ВЫТАЛКИВАТЕЛИ ДЛЯ ЦЕНТРОБЕЖНЫХ ИЗЛОЖНИЦ

Конструкция и размеры

ГОСТ 19310—73

Изменение № 1 ГОСТ 19510—73 Выталкиватели для центробежных изложниц. Конструкция и размеры

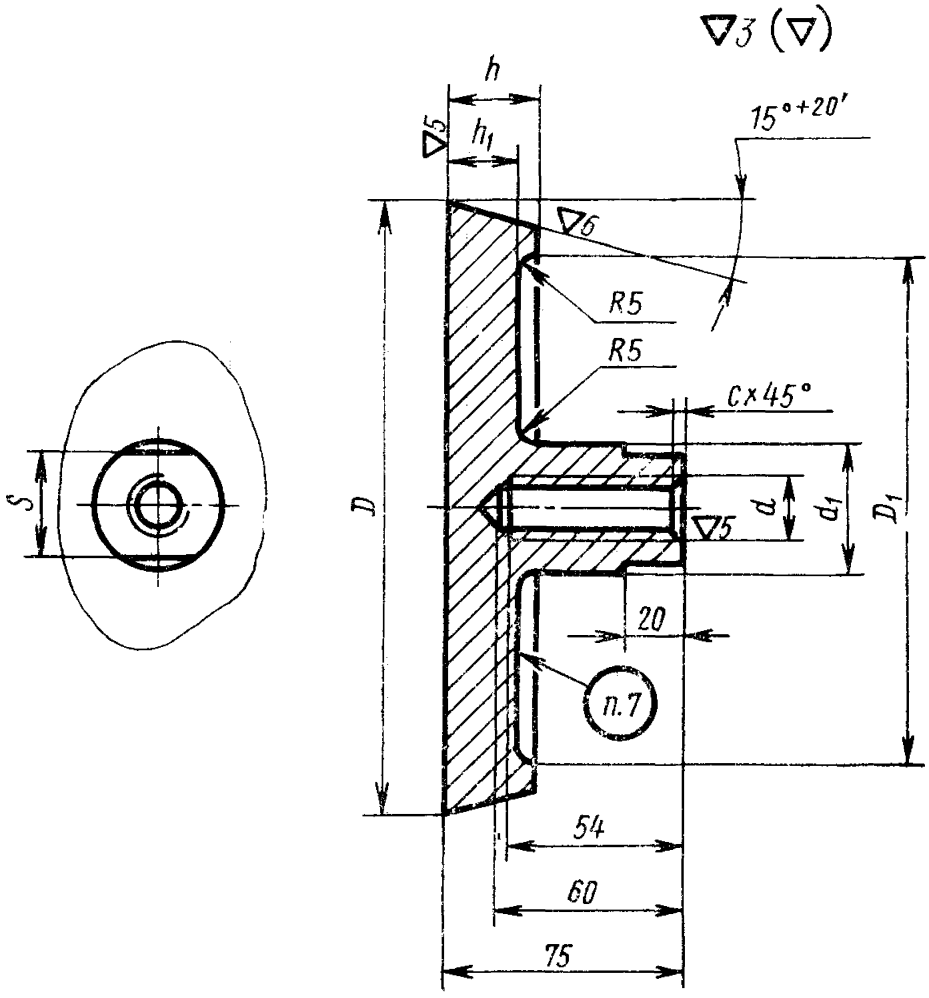
Пункт 2. Заменить обозначения полей допусков и шероховатости: X_4 на d11; C_5 на h12; $\nabla 3\,(\nabla)$ на $\overset{12,5}{\nabla}\,(\vee)$; $\nabla 5$ на $\overset{3,2}{\nabla}$.
